Leakage at the cross seal of the charging trolley

Serial solution / Serienlösung: optional

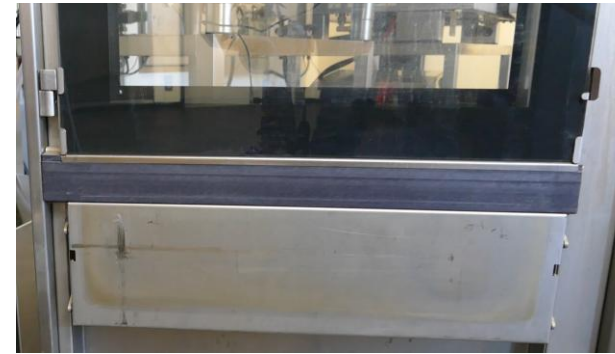
Adjustment and manufacturing tolerances lead to water leakage at the cross seal
